Planungs- und Gestaltungsbeirat der Hanse- und Universitätsstadt Rostock

45. Sitzung – 19.01.2024

Protokoll

TOP 1 Wiedervorlage: Neubau Gebäude für die Seenotretter, Am Strom, Warnemünde

Abb.1: Ansicht Süd-West Promenade; Quelle: MZ Architekten Meier + Zeug

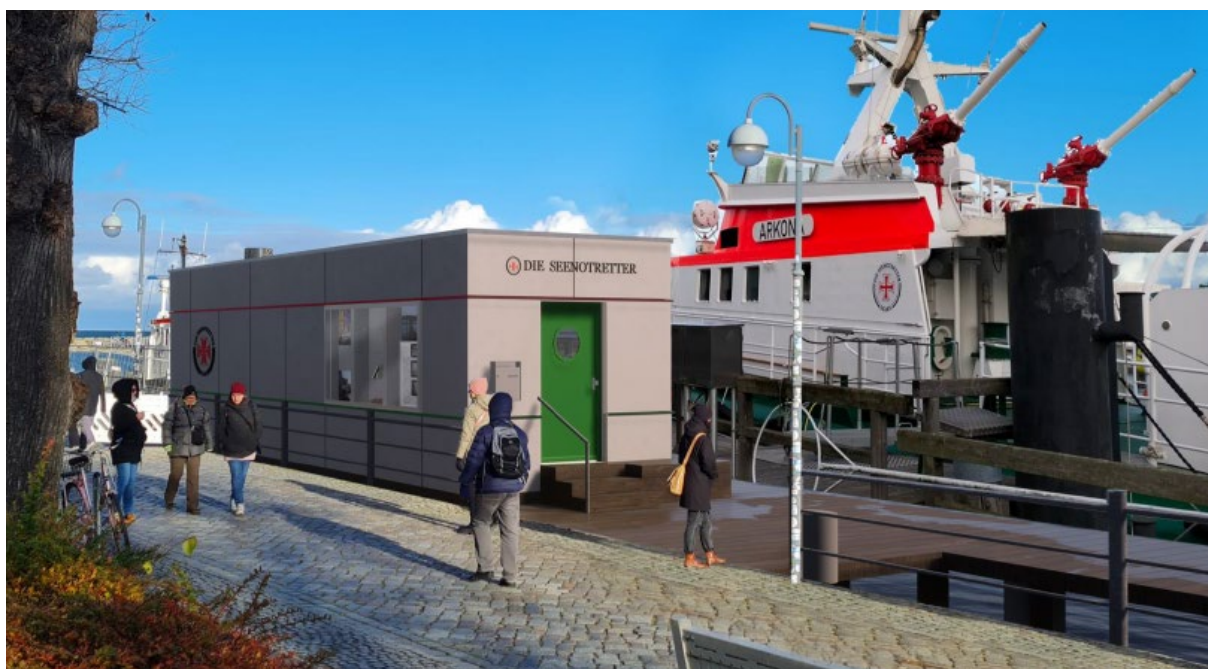
Die hier vorgestellte Überarbeitung zeigt eine deutliche Weiterentwicklung in Richtung „Beruhigung“ bzw. Reduzierung der Öffnungen und der Applikationen an der Fassade zur Promenade. Die Haltung zum „Verstecken“ der Photovoltaik ist in Ordnung und für den Beirat ohne Relevanz, solange die Attika nicht unnötig erhöht wird. Stand der Technik sind inzwischen sehr flach geneigte Paneele in Satteldachformation. Hierdurch ließe sich Höhe der Attika sogar reduzieren.

Die Treppenanlage an der Kopfseite sollte hinsichtlich Ihrer Lage und Funktionalität sowie der optischen Wirkung überprüft werden.

Das Aufsetzen des Sockels auf die Uferböschung entspricht nicht dem Charakter der additiven Objekte in solchen Situationen und sollte überprüft und wie auch die anderen Punkte, mit dem Denkmalschutz und der Stadtplanung abgestimmt werden.“

Dies bestätigt das Gremium und betont nochmals, dass es keine Beleuchtung und keine Dekoration an dem Gebäude geben sollte.

Die Höhenunterschiede zwischen der Steganlage und des geplanten Gebäudes sind weiterhin zu überprüfen.

Abb.2: Natur- und Umweltschutzrechtliche Restriktionen; Quelle: HRO

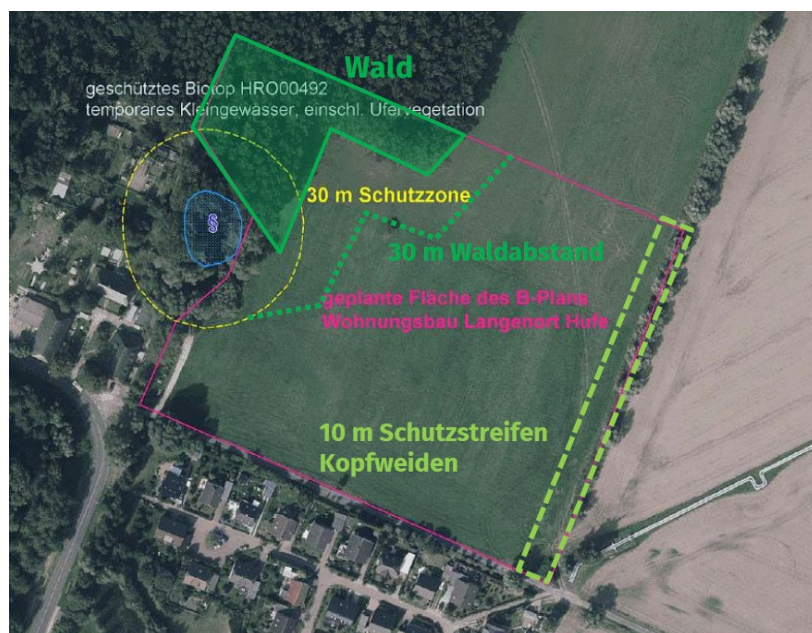
Die Topographie muss beachtet werden und die Erschließung stellt hier das A und O dar. Ggf. kann es sinnvoll sein, einen Teil des vorhandenen Weges Langenort Hufe auszubauen und zu widmen, um mehr Möglichkeiten für die Erschließung zu generieren.

Der Beirat rät zu einer einfachen Erschließung, als Ring- oder Gabelsystem. Diese Systeme sind robust und geeignet um gute und sinnvolle Parzellen zu erstellen.

Bei der Ausbildung eines Wendehammers muss überprüft werden, ob dieser am Ende offengelassen wird, um ggf. eine künftige Wegeverbindung weiterhin zu ermöglichen und den Blick in die Landschaft zu wahren oder ob der bewusst zugestellt wird.

Das Gremium empfiehlt den ringartig introvertierten Charakter hier zu vermeiden.

- Aufgrund der vorhandenen Topographie sollte die Regenwasserrückhaltung im Südwesten des Areals angelegt werden. Sie ist mit der Erschließung abzustimmen.
